SOMMAIRE: Concours pour l'établissement du projet d'un pont-rail sur le Rhône et l'Arve à Genève. — Société suisse des ingénieurs et des architectes: Extrait du procès-verbal de la séance du Comité central du 22-23 août 1941. — Nécrologie: Rodolphe Delacoste, ingénieur. — Bibliographie. — Communiqué. — Service de placement.

# Concours pour l'établissement du projet d'un pont-rail sur le Rhône et l'Arve à Genève.

#### Extrait du rapport du Jury.

1er rang, M. H. Nater, ingénieur, à Berne.

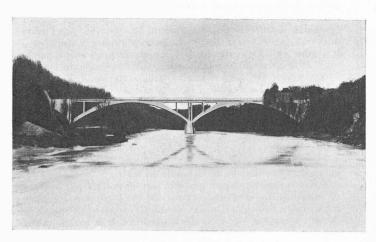
L'adaptation de l'ouvrage projeté à la disposition des lieux est très satisfaisante, tant en ce qui concerne le régime des fleuves qu'en ce qui a trait à l'aménagement éventuel d'un canal navigable sur la rive droite du Rhône.

Les fondations sont bien adaptées à la résistance des couches géologiques.

La superstructure est constituée par deux voûtes massives en blocs de béton, à trois articulations, surmontées par un tablier massif en béton armé.

Le Jury apprécie la recherche d'une voûte non armée. L'articulation à la clef, peu désirable pour un pont-rail, est justifiée ici vu le caractère de la voûte.

La proposition de faire la construction pour une voie en première période est méritoire, quoique l'on se trouve à la limite de ce qui est acceptable au point de vue de la stabilité transversale.

Le cintre est bien conçu, de même que le programme. Le projet est correctement étudié dans l'ensemble et dans le détail.

Le coût paraît élevé. La division en deux arches de valeur égale, avec pile entre l'Arve et le Rhône, est heureuse. Vu les matériaux employés, ce projet conduit à une solution esthétique remarquable.

2º rang, Société de constructions métalliques de Zurich, Zurich. — MM. Kellermüller et Hoffmann, architectes, Zurich. Collaborateur: Hans Blattner, ingénieur-conseil, Zurich.

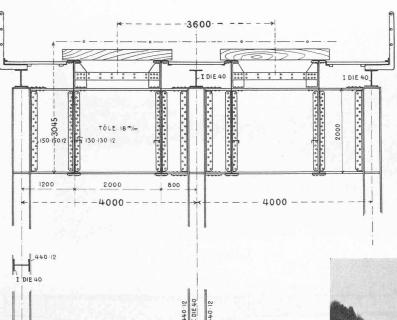
Au point de vue du régime fluvial, la culée gauche fait dans l'Arve une saillie quelque peu gênante.

La superstructure est judicieusement conçue en vue de l'exécution successive des deux voies.

Les calculs sont très approfondis. L'ensemble et les détails répondent bien aux conditions exigées pour un pont-rail à tablier non ballasté, notamment aussi au point de vue de l'entretien.

Le poids de l'ouvrage est avantageux.

La palée séparant le chemin de halage du canal de navigation devrait être déplacée.

Dans le paysage, ce projet représente une belle solution esthétique. La finesse des différents éléments est remarquable.

3º rang, Bureau Maillart; L. Meisser, ingénieur, successeur. Collaborateurs : E. Abersohn, ingénieur ; J. Ellenberger, architecte, à Genève.

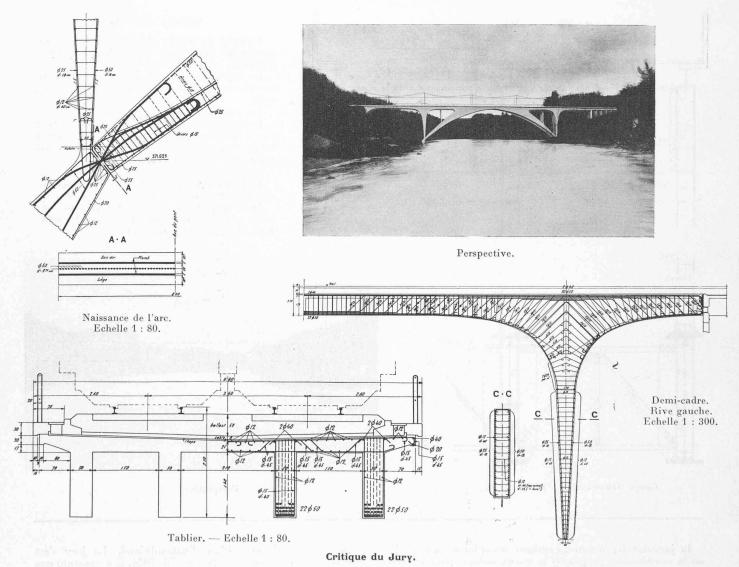
Le régime fluvial est satisfaisant. La culée droite descend trop profondément et se trouve dans le voisinage des couches peu résistantes interglaciaires. Pour la culée gauche, l'auteur a jugé nécessaire de la contrebuter au moyen d'une dalle de 80 cm d'épaisseur formant radier du canal, dalle dont l'efficacité est discutable, vu la grande largeur de ce dernier.

La superstructure est grêle pour un pont-rail, quoique les calculs soient satisfaisants.

Plusieurs détails constructifs seraient à revoir, en particulier la palée intermédiaire sur l'arc et le système de verrouillage un peu artificiel. Les rotules, peu indiquées pour un pont-rail de ce genre, sont malaisées à protéger et peu dégagées des hautes eaux. Il est à prévoir que le coût indiqué au devis subirait une augmentation en cas d'exécution. L'architecture de l'ouvrage exprime d'une manière remarquable les fonctions statiques d'un arc avec cadres en béton armé

et s'harmonise dans le site. La suppression de la petite palée intermédiaire serait une amélioration.

# CONCOURS POUR L'ÉTABLISSEMENT DU PROJET D'UN PONT-RAIL SUR LE RHONE ET L'ARVE A GENÈVE 4e rang, M. Robert-A. Naej, ingénieur, Zurich. — Architectes: MM. A.-M. Steiner et C.-D. Furrer, à Zurich.

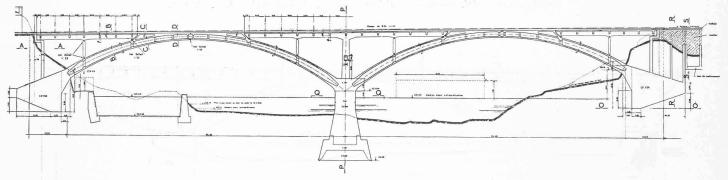
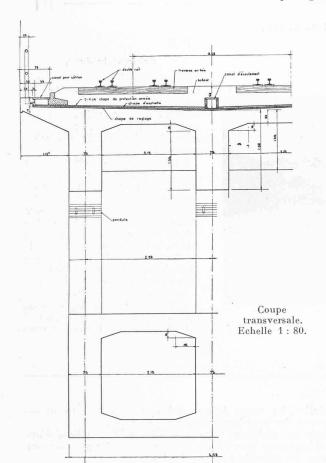
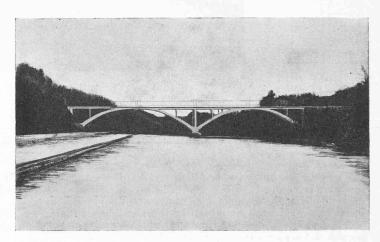
Bonne disposition générale en ce qui concerne les relations avec les cours d'eau. Les fondations sont satisfaisantes. Les voûtes évidées sont justifiées vu leur grande portée et leur surbaissement prononcé. Le décintrement par vérins est judicieux. L'échafaudage a trop d'encombrement.

Pour l'exécution, il faudrait tenir compte de la continuité des arcs. Le projet serait relativement coûteux. Bonne [disposition générale au point de vue esthétique. Quoique un peu lourd, cet ouvrage est bien proportionné dans les détails.

5e rang, M. A. Wickart, ingénieur, Zurich. M. le Dr R. Rohn, architecte, Zurich. Collaborateurs: MM. Dumarest et Eckert, Genève; H. Hatt-Haller A. G., Zurich.

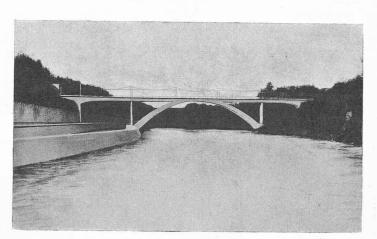
Bonne disposition générale quant au régime fluvial; cependant les naissances des arcs sont à un niveau trop bas. La culée sur la rive gauche de l'Arve est un peu saillante. Les formes de fondation sont mal étudiées.

La superstructure est d'aspect léger. L'encastrement des poutres latérales dans les piédroits extrêmes est avantageuse, mais cette disposition exige une trop grande quantité de fers d'armature. Les calculs statiques sont bien présentés. L'exécution de l'arc telle qu'elle est proposée, en deux moitiés, n'est pas recommandable. Le cintre est rationnellement conçu.

Le devis est bien établi, mais il serait sensiblement augmenté du fait des nombreuses armatures.

Belle solution esthétique, remarquable par sa simplicité.

6° rang, MM. E. Schmidt, ingénieur, à Bâle et R. Pfister, architecte, à Zurich.

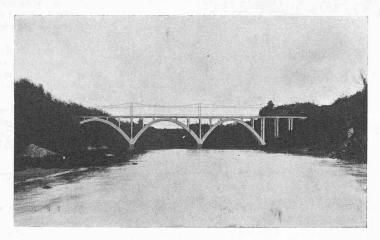
La disposition des piles et culées au point de vue du régime des eaux est satisfaisante.

Les fondations sont correctes.

L'arc est évidé, mais son caractère polygonal est masqué par un bandeau à courbure constante. Les palées intermédiaires sont bien distribuées et la dalle sous voies assure, par sa forte épaisseur, une excellente répartition des charges.

L'évidement d'un arc d'aussi faible portée ne se recommande pas. L'auteur en a aussi le sentiment et propose une voûte pleine pour l'exécution; le Jury est du même avis et cela d'autant plus que la forme de la voûte en serait améliorée.

Le coût devisé est acceptable mais serait augmenté par suite de l'évidement de l'arc.

La forme parabolique des voûtes n'est pas très heureuse et l'ensemble de l'ouvrage manque de finesse dans les détails

8e rang. M. H. Nabold, ingénieur, Zurich.

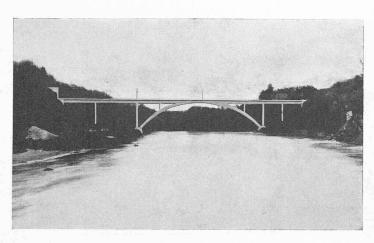
L'emplacement des culées de l'arc est bien choisi au point de vue fluvial. L'assise des fondations de la voûte pourrait être améliorée, notamment celle de la culée gauche. Bonne superstructure ; cependant la palée qui sépare le canal du chemin de halage devrait être déplacée.

L'exécution de l'arc en deux moitiés n'est oas recommandable au point de vue de la stabilité transversale. Le montant du devis serait certainement dépassé à cause des difficultés d'exécution.

Le calcul statique est incomplet, il y manque les influences de la température et du retrait.

La forme très élégante de l'arche ainsi que la bonne proportion des détails s'harmonisent très bien dans le site.

Variante I.

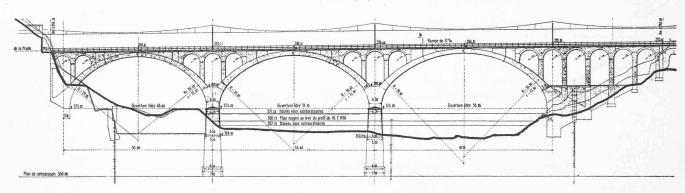
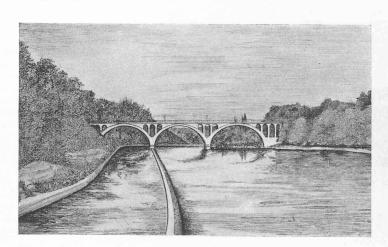
Les fondations ont été prévues selon les indications du profil géologique. On les a poussées intentionnellement plutôt un peu trop bas afin de parer aux surprises capables d'augmenter les devis.

La variante 1 comporte 3 voûtes principales en anse de panier de portées croissantes avec la hauteur du rail audessus du plan d'eau. On s'est appliqué à éviter toute armature dans les voûtes principales et celles d'élégissement, afin de tenir compte de la pénurie actuelle des fers. Les voûtes de portée pareilles (50-60 m) permettent de réaliser des cintres aux prix d'une consomnation relativement faible de bois.

Le coût, devisé à 1560000 fr. pour un ouvrage à deux voies, ne paraît pas trop élevé.

L'esthétique laisse à désirer. Il serait en particulier indiqué de revoir la forme des arcs, de dégager la naissance de la première voûte sur la rive gauche et d'étudier à nouveau l'architecture des voûtes d'élégissement.

Au point de vue navigation, le désir a été exprimé que l'on repousse la culée droite de quelques mètres vers l'intérieur des terres, afin de ménager le passage nécessaire pour un canal de navigation.
